**Всемирный форум для согласования правил
в области транспортных средств**

Предложение по поправкам серии 01 к Правилам № 136 ООН (электрические транспортные средства категории L)

Представлено Рабочей группой по пассивной безопасности*

Рис. 1

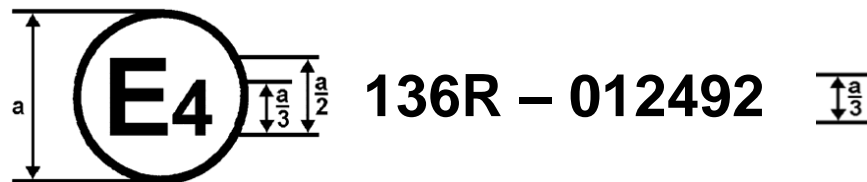
Приложение 2 изменить следующим образом:

Приведенный на рис. 1 знак официального утверждения, проставленный на транспортном средстве, указывает, что данный тип автотранспортного средства официально утвержден в Нидерландах (E4) на основании Правил № 136 под номером официального утверждения 012492. Первые две цифры номера официального утверждения означают, что официальное утверждение было предоставлено в соответствии с требованиями Правил № 136 ООН с поправками серии 01.

Рис. 1
Стандартный наконечник для проведения испытания

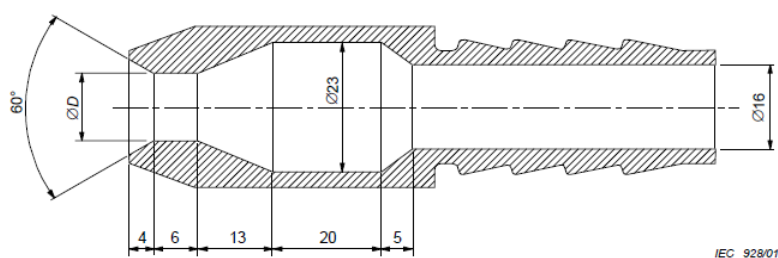
- 2.2 В случае электрических компонентов, прикрепленных извне (например, в моторном отделении), открытых с нижней стороны и расположенных как в незащищенных, так и защищенных местах, проводящий испытание орган — в целях подтверждения соответствия — проверяет, проводится ли испытание путем опрыскивания высоковольтного(ой) компонента или системы со всех возможных сторон струей воды с использованием стандартного испытательного наконечника, как показано на рис. 1. В ходе испытания должны выдерживаться, в частности, следующие параметры:

- a) внутренний диаметр наконечника: 6,3 мм;
 - b) расход воды: 11,9–13,2 л/мин;

- c) давление воды на выходе из наконечника: примерно 30 кПа (0,3 бара);
- d) продолжительность испытания в расчете на м² площади поверхности испытуемого(ой) высоковольтного(ой) компонента или системы: 1 мин;
- e) минимальная продолжительность испытания: 3 мин;
- f) расстояние от наконечника до поверхности испытуемого(ой) высоковольтного(ой) компонента или системы: примерно 3 м (при необходимости, это расстояние может быть уменьшено для обеспечения надлежащего смачивания в ходе опрыскивания снизу вверх).

Рис. 2
Разбрызгивающий испытательный наконечник

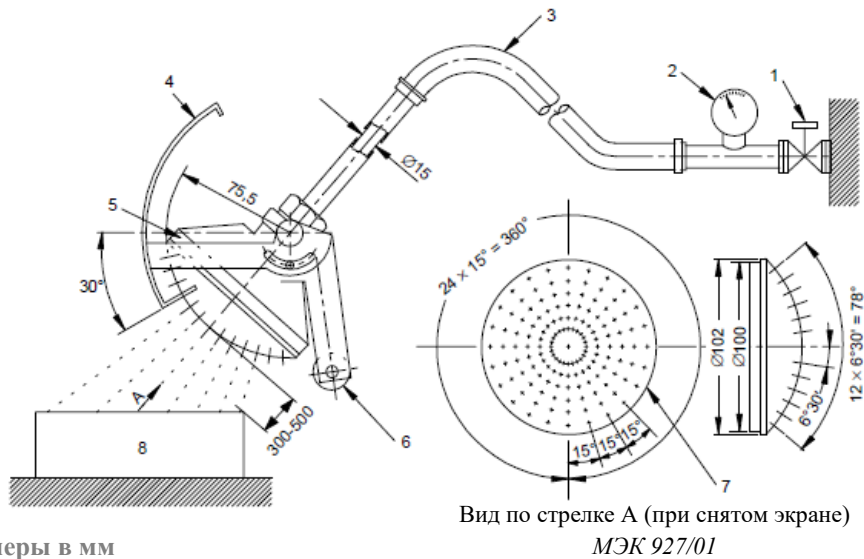
- c) сдвинут ли подвижный экран, закрывающий распылительный наконечник, и опрыскивается ли устройство со всех возможных сторон;
 - d) отрегулировано ли давление воды на обеспечение расхода ($10 \pm 0,5$) л/мин (давление примерно 80–100 кПа (0,8–1,0 бар));

- e) составляет ли продолжительность испытания в расчете на м² исчисленной площади поверхности устройства (исключая любые опорные поверхности и ребра охлаждения) одну минуту при минимальной продолжительности пять минут.
